建築構造設計指針 2019 Q&A

2020年1月14日

監修 東京都建築構造行政連絡会

建築構造設計指針 2019 Q&A (1)

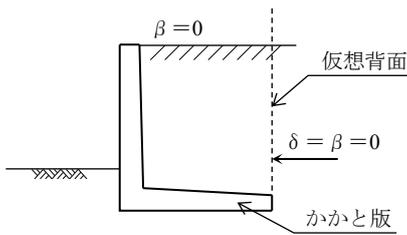
10		P.99	<p>【設計用常時曲げモーメント】 図 2-5-16 (b) に関して、前質問のような袖壁付き架構に関しても、常時の設計用曲げモーメントは節点モーメントを採用しなければならないですか？（RC 規準の 8 条や建築構造設計指針では「剛域を考慮した応力解析」や「袖壁を適切に考慮して」等の但し書きがあったと思います。）</p>  <p style="text-align: center;">図 2-5-16 (b) 設計用曲げモーメント</p>	<p>応力解析における袖壁の考慮の方法によって、適切な判断が必要です。</p> <p>略算法により袖壁の剛性を評価するものの袖壁による剛域を考慮しない場合には、通常と同様に節点モーメントを採用する必要があります。剛強な袖壁を設けて応力解析に袖壁の剛性と剛域を考慮する場合には柱芯のモーメントが大きな値となるので、図 2-5-16 (b) による方法によらず適切な方法で設計用常時モーメントを決定して良いと思います。</p>
